Stavba: II/337 Močovice, most ev. č. 337 – 007 přes potok Klejnárku
Věc: Vyjádření AD k návrhu ZBV č.7

Název a evidenční číslo Stavby: II/337, most ev.č.337-007 Močovice	Číslo SO/PS / / číslo Změny SO/PS: SO 000/1	Číslo ZBV: 8
Název stavebního objektu/provozního souboru (SO/PS): Všeobecné položky

Název a evidenční číslo Stavby: II/337, most ev.č.337-007 Močovice	Číslo SO/PS / / číslo Změny SO/PS: SO 301/2	Číslo ZBV: 9
Název stavebního objektu/provozního souboru (SO/PS): Přeložka dešťové kanalizace

Název a evidenční číslo Stavby: II/337, most ev.č.337-007 Močovice	Číslo SO/PS / / číslo Změny SO/PS: SO 301/2	Číslo ZBV: 9																																								
Název stavebního objektu/provozního souboru (SO/PS): Přeložka dešťové kanalizace																																										
Strany smlouvy o dílo č. S-1093/DOP/2018 na realizaci uvedené Stavby uzavřené dne 30.04.2018 (dále jen Smlouva): Objednatel: Středočeský kraj se sídlem Zborovská 81/11, 150 21 Praha 5, Smíchov Zhotovitel: REKO Močovice se sídlem K zahradnictví ev.č. 13, 182 00 Praha 8

V PRAZE, 29.4.2019
 ING. RÁČEK

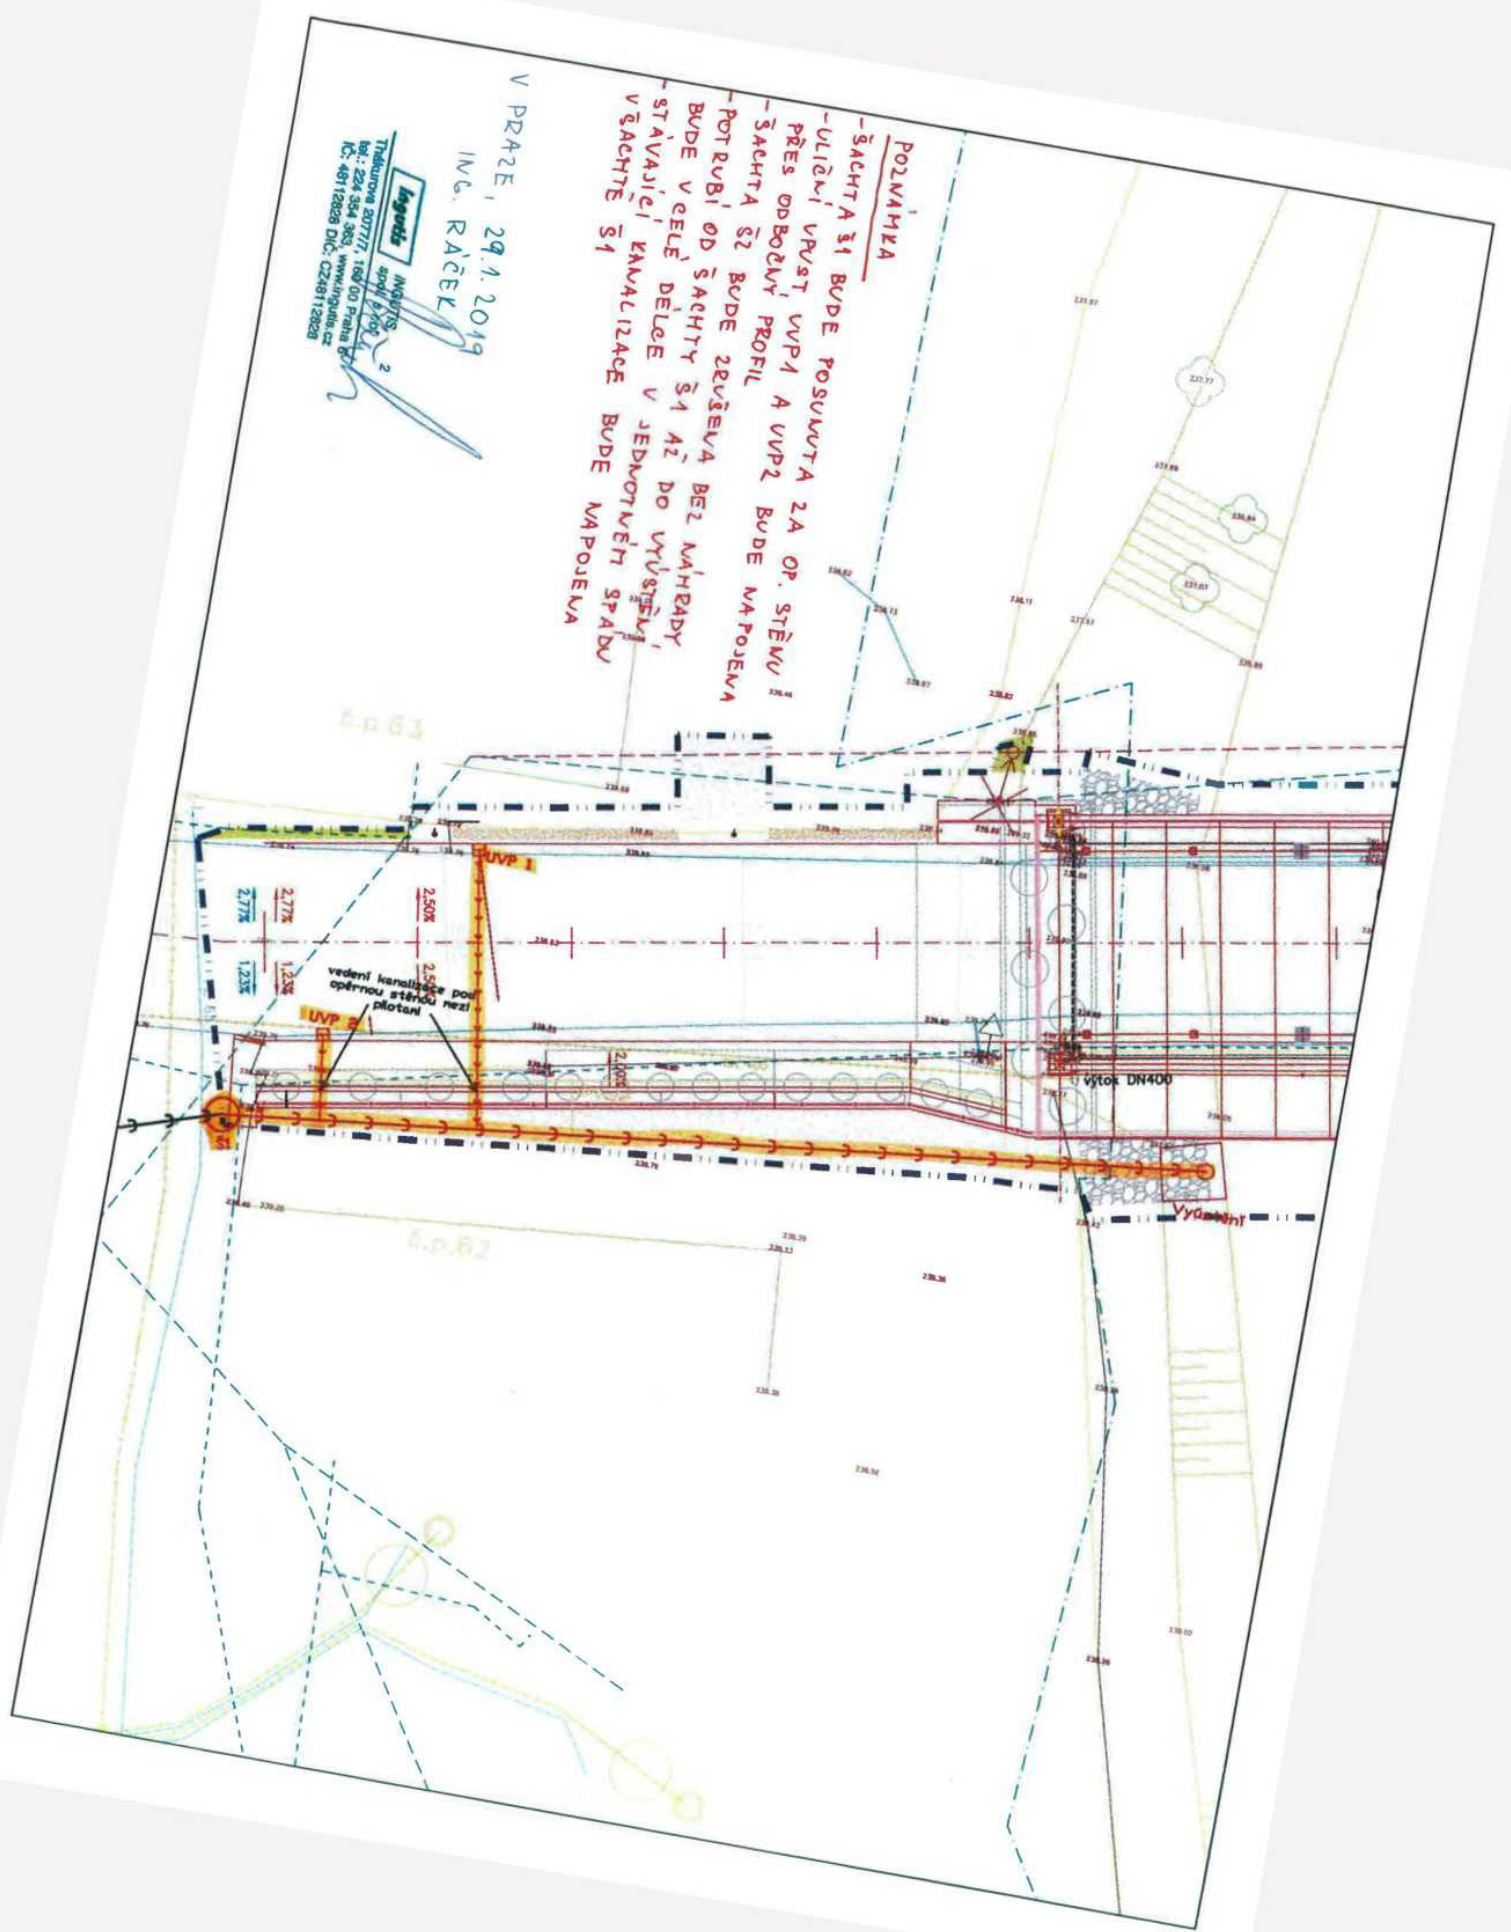
- POZNÁMKA**
- ŠAHTA Š1 BUDE POSUVNUTA ZA OP. STĚNU PŘES ODBOČNÝ PROFIL
 - ŠAHTA Š2 BUDE ZRUŠENA BEZ NÁHRADY, BUDE VELEJ DĚLE V JEDNOTNÉM SPÁVU
 - STÁVAJÍCÍ KANALIZACE BUDE NÁPOJENA V ŠAHTĚ Š1
